Mission régionale d'autorité environnementale
Île-de-France

**Avis en date du 18 septembre 2019
de la Mission régionale d'autorité environnementale d'Île-de-France
sur le projet de construction d'un hall industriel et de bureaux
situé à Fontenay-en-Parisis (Val-d'Oise) et sur la modification du PLU de la
commune**

Illustration 2: Plan masse du projet - source : étude d'impact

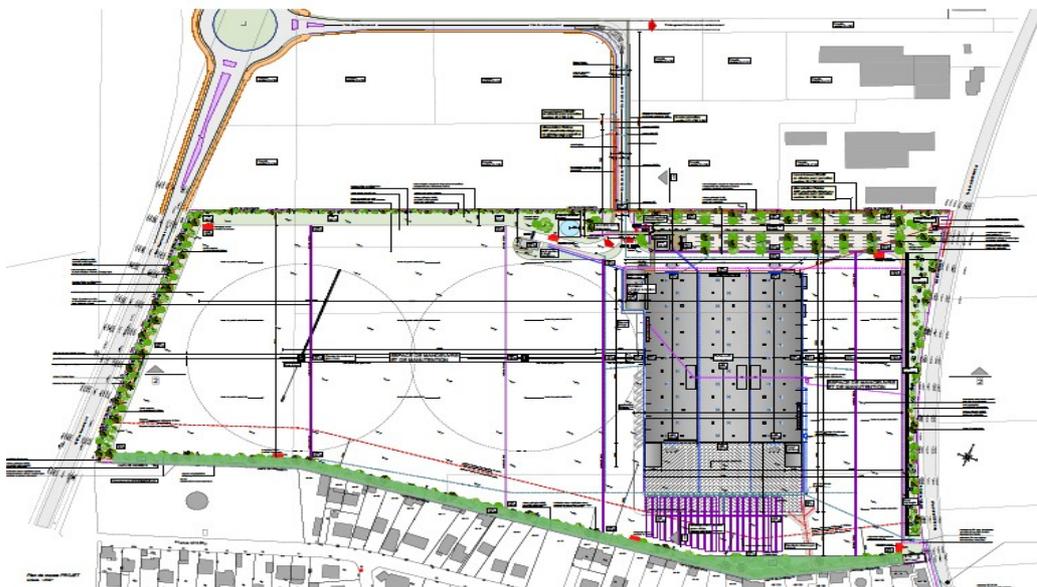
À l'ouest de ce hall est prévue une zone de manutention des modulaires équipée d'une grue permettant de les déplacer. Le processus de traitement et cheminement des modules et la zone réservée à leur stockage ne sont pas décrits dans l'étude d'impact.

La MRAe recommande de détailler le processus de traitement et le cheminement des modules et de décrire leur zone de stockage.

Le projet prévoit une imperméabilisation du site sans en préciser le taux (pages 85 à 87). Le plan de masse informe de l'agencement du bâtiment principal sur la parcelle sans préciser les surfaces imperméabilisées.

Illustration 4: Extrait de la carte IGN de la commune de Fontenay-en-Parisis et sens du ruissellement (source Géoportail)

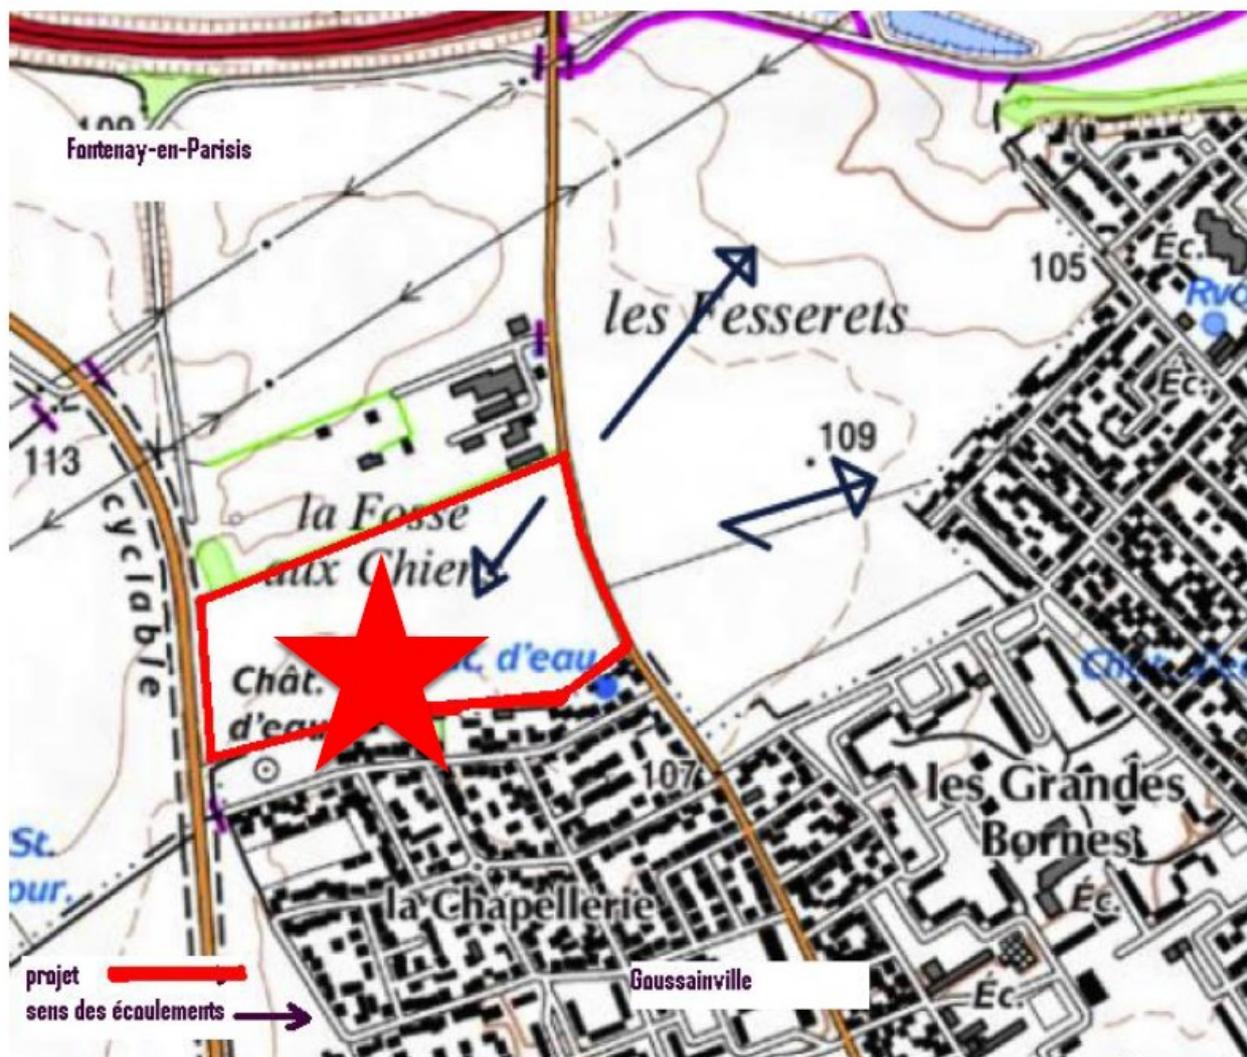
La MRAe note que l'orientation de l'OAP du PLU de Fontenay-en-Parisis suivante ne semble pas respectée par le projet (voir le plan de zonage sur la figure 4 ci-dessus) : « *Dans les secteurs urbains ou à proximité de l'agglomération et dans lesquels l'écoulement se produit dans un talweg, sur une distance de 5m de part et d'autre de l'axe de l'écoulement, il convient de ne pas réaliser de constructions ainsi que des remblais et des clôtures susceptibles d'aggraver le risque ailleurs* ». En effet, la figure 16 page 54 de l'étude d'impact indique qu'un écoulement emprunte un talweg .

Selon la SCI CGD1 ce talweg drainerait la chaussée mitoyenne de la route de Goussainville, surélevée et non dotée de fossé.

La MRAe recommande de veiller au respect de l'OAP du PLU de Fontenay-en-Parisis et que les constructions du site n'empiètent pas sur le talweg.

Illustration 5: Plan de l'OAP. Source rapport de présentation - OAP p.3

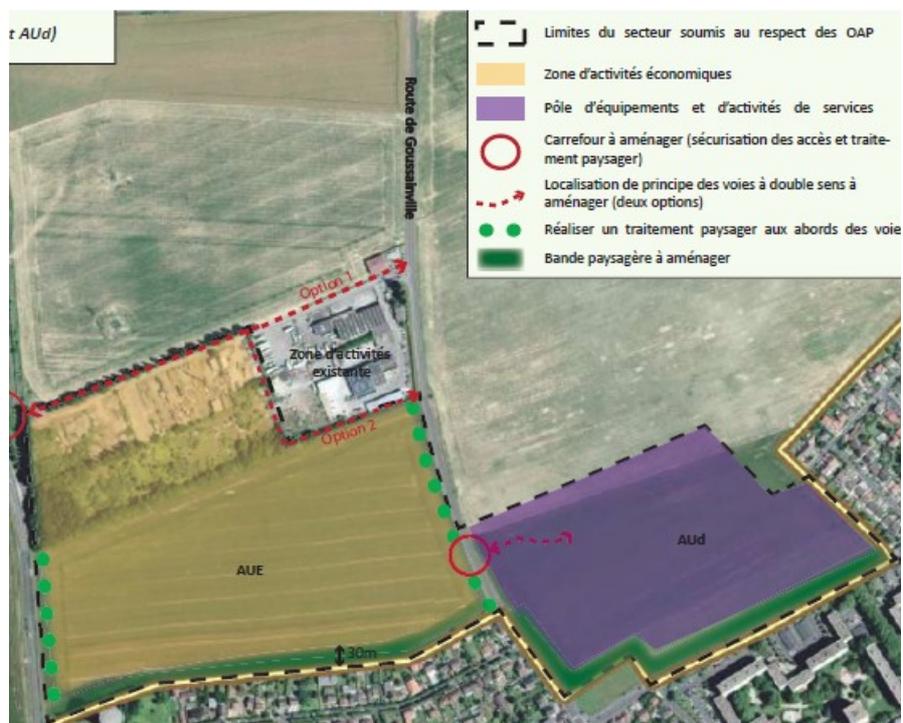
Concernant la création d'un carrefour d'accès et une voie de desserte dans le prolongement de la RD47, deux options de desserte interne cumulables sont possibles d'après l'OAP modifié. La première, qui est retenue dans le plan masse du projet, emprunte la voie existante au droit de la zone d'activité déjà constituée, se raccordant à la route de Goussainville. La deuxième voie inscrite dans l'OAP contourne cette zone par le sud. Ce document indique que le schéma localisant ces deux options est un principe à respecter dans l'esprit et non à la lettre (cf illustration 5).

La MRAe recommande de supprimer la seconde possibilité de voie inscrite dans l'OAP qui contourne le site par sa zone sud et qui engendrerait, si elle était retenue, des nuisances sonores pour la zone résidentielle en lien avec les opérations de manutention et de déchargement.
